**Centro per la Salute**

**Alcune note concernenti il contenuto del "Rapporto istruttorio progetto n° 13/2002 Impianto a tecnologia integrata per il trattamento dei rifiuti della provincia di Trento - loc. Ischia Podetti", realizzato dalla Agenzia Provinciale per la Protezione dell'Ambiente della Provincia Autonoma di Trento, datato agosto 2003.**

**Figura : Stime relative ai fattori di emissione di PCDD/F da combustione di rifiuti (nanog/I-TEQ/tonnellata di rifiuto incenerito)**

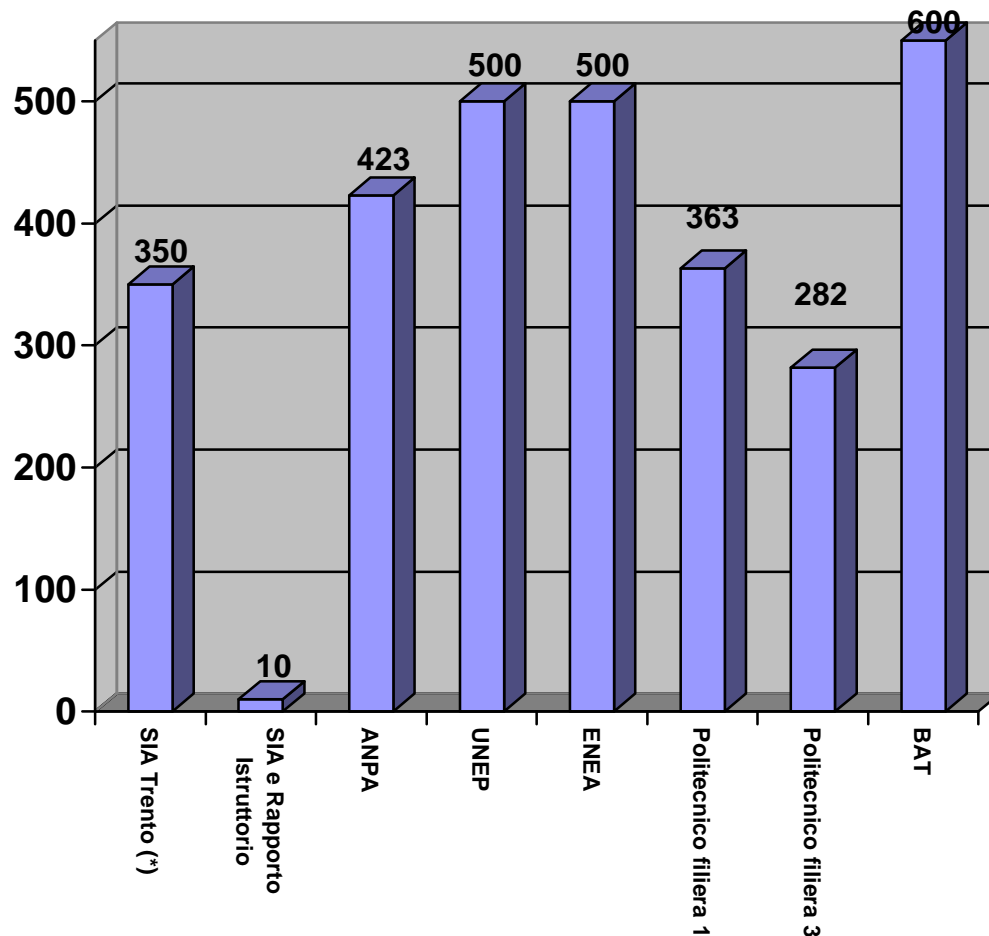
Una situazione analoga può essere riscontrata per quanto concerne i fattori di emissione di PCDD/F da combustione di rifiuti cui si fa riferimento nel grafico contenuto nello SIA e ripreso nel Rapporto. In primo luogo va evidenziato che l'indicazione riportata in tale grafico, di un fattore di emissione pari a 50 pg/Teq/kgR (50 nanog/tonn di rifiuto combusto) nel caso di combustione con SCR (iniezione di ammoniacca o urea in camera di combustione) o pari a 10 pg/Teq/kgR (10 nanog/tonn di rifiuto combusto) in caso di sistema aggiuntivo di abbattimento con SNCR (sistema catalitico), non si riferisce a quanto previsto per l'impianto in oggetto.

Infatti, date le caratteristiche emissive dichiarate, ovvero – per ogni linea – la combustione di 21,4 t/h di rifiuti, una portata dell'emissione pari a 150.000 Nmc/h e una concentrazione di PCDD/F di 0,05 nanog/Nmc<sup>17</sup> è agevole calcolare che il fattore di emissione ricavabile per queste sostanze tossiche è pari a 350 nanog/I-TEQ/tonn di rifiuto e non a 50 o 10 nanog/tonn come invece riportato nella citata figura dello SIA e nel Rapporto.

Anche in questo caso non si vuole entrare nel merito della validità delle diverse stime ma da un lato mostrare le diverse stime offerte dalla letteratura in materia e dall'altro evidenziare che il valore ripreso nel Rapporto istruttorio, ancorchè tratto dallo SIA (come detto a p. II.25)<sup>18</sup>, non ha nulla a che fare (sottostima) con il fattore di emissione correlabile con la configurazione emissiva dichiarata nel progetto.

Ma per gli estensori del Rapporto che si parli di emissioni di PCDD/F pari a 10 nanog/I-TEQ/tonn di rifiuto o a 350 nanog/I-TEQ/tonn di rifiuto è evidentemente indifferente o comunque non discriminante nella valutazione dell'opera.
